Добавление 47: Правила № 48

Пересмотр 8 – Поправка 1

Дополнение 3 к поправкам серии 05 – Дата вступления в силу: 15 июля 2013 года

Единообразные предписания, касающиеся официального утверждения транспортных средств в отношении установки устройств освещения и световой сигнализации

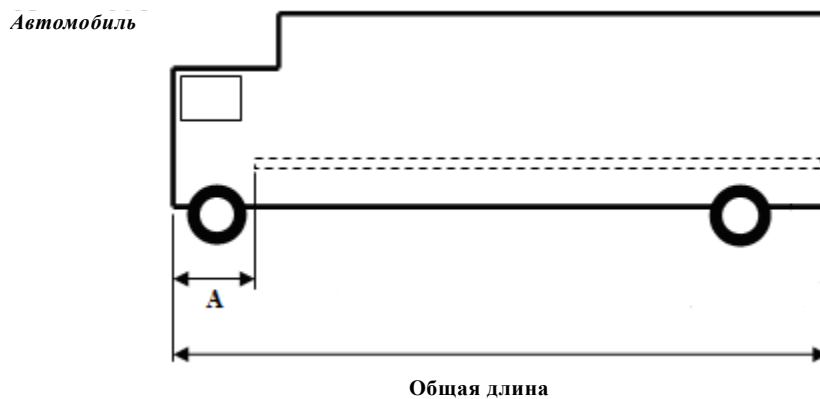
Пункты 6.21.4.2–6.21.4.2.2 изменить следующим образом:

"6.21.4.2 Длина

6.21.4.2.1 Маркировка с улучшенными светоотражающими характеристиками должна наноситься как можно ближе к краям транспортного средства в пределах 600 мм от каждого края транспортного средства.

6.21.4.2.1.1 Для автомобилей – от каждого края транспортного средства, а для тягачей, буксирующих полуприцепы, – от каждого края кабины.

Однако допустим альтернативный вариант маркировки в пределах до 2 400 мм от переднего края автомобиля в случае установки ряда светоотражающих устройств класса IVA, предусмотренных Правилами № 3, или класса C, предусмотренных Правилами № 104, в соответствии со следующими предписаниями, касающимися маркировки с улучшенными светоотражающими характеристиками:

- a) площадь светоотражающих устройств – не менее 25 см^2 ;
- b) одно светоотражающее устройство устанавливают на расстоянии не более 600 мм от переднего края транспортного средства;
- c) дополнительные светоотражающие устройства устанавливают на расстоянии не более 600 мм друг от друга;
- d) расстояние между последним светоотражающим устройством и началом маркировки с улучшенными светоотражающими характеристиками не должно превышать 600 мм.

- 6.21.4.2.1.2 Для прицепов – от каждого края транспортного средства (без учета сцепного устройства).
- 6.21.4.2.2 Общая длина нанесенных на транспортное средство элементов маркировки с улучшенными светоотражающими характеристиками по горизонтали без учета любого возможного взаимного наложения индивидуальных элементов по горизонтали должна составлять не менее 70% :
- 6.21.4.2.2.1 для автомобилей – от длины транспортного средства или – для тягачей, буксирующих полуприцепы, при их наличии – от длины кабины; однако при использовании альтернативного варианта маркировки согласно пункту 6.21.4.2.1.1 такая маркировка наносится в пределах 2 400 мм от переднего края автомобиля до его задней оконечности.

A – расстояние между наиболее выступающей частью маркировки и передним краем транспортного средства. Максимальное значение A составляет 2 400 мм (см. пункт 6.21.4.2.1.1)".

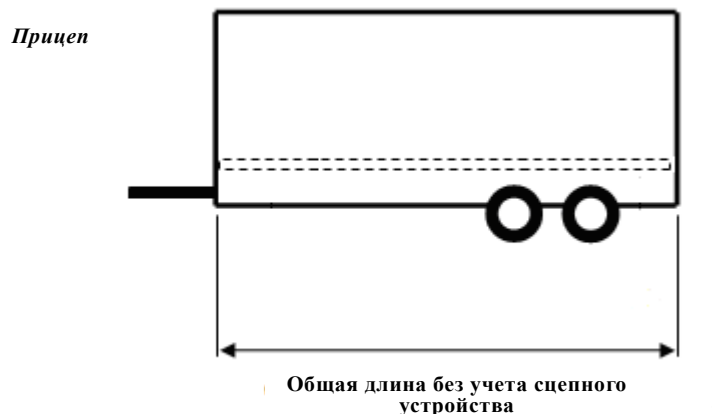
Пункт 6.21.4.2.2.2 изменить следующим образом:

"6.21.4.2.2.2 для прицепов – от длины транспортного средства (без учета сцепного устройства).
